ZAPYTANIA I WYJAŚNIENIA (ODPOWIEDZI)

Zakup i sukcesywne dostawy jednorazowych artykułów medycznych i drobnego sprzętu medycznego dla OCZ w Ostrzeszowie - nr sprawy OCZ-ZP-9/2022

Pytanie nr 62 Pakiet 4, pozycja 3

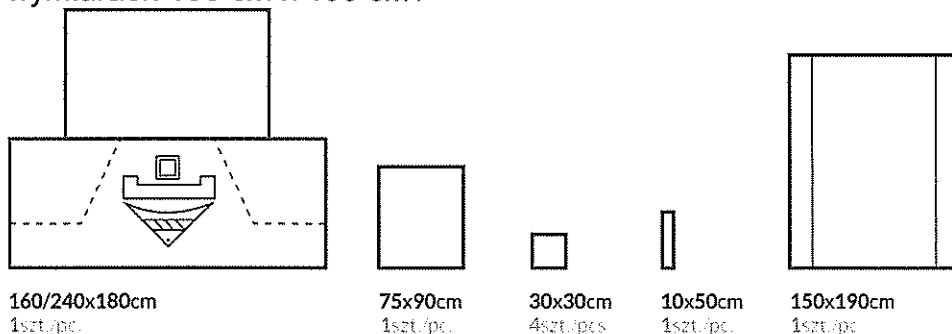
Czy Zamawiający wyrazi zgodę na zaoferowanie zestawu z serwetą na stolik Mayo o wymiarach 80 x 145 cm (zamiast 80 x 140 cm)? Pozostałe parametry zgodne z opisem.

Tak, Zamawiający wyraża zgodę.

Pytanie nr 64 Pakiet 4, pozycja 4

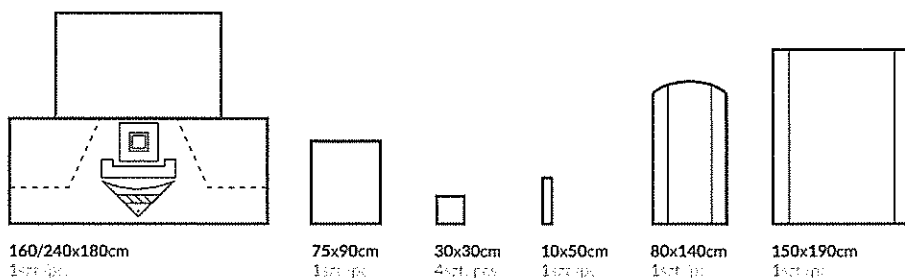
Czy Zamawiający wyrazi zgodę na zaoferowanie zestawu ginekologicznego o składzie jak w powyższym pytaniu z dołączoną osobno sterylną serwetą na stolik Mayo o wymiarach 80 x 140 cm?

Zgodnie z SWZ oraz odpowiedzią nr 62 i 63.

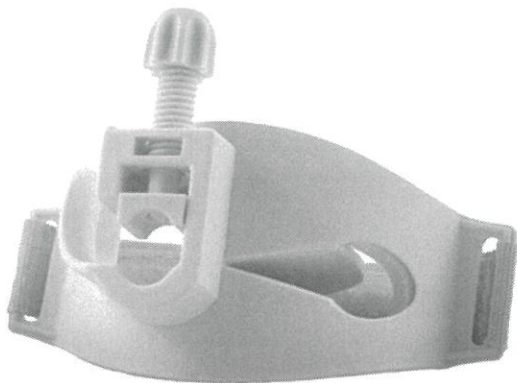
Pytanie nr 109 Pakiet nr 9, pozycja nr 94-95, 108-112 – Czy zamawiający dopuści niesilikonowane rurki intubacyjne?

Tak, Zamawiający dopuści pod warunkiem, że nie zawierają latexu.
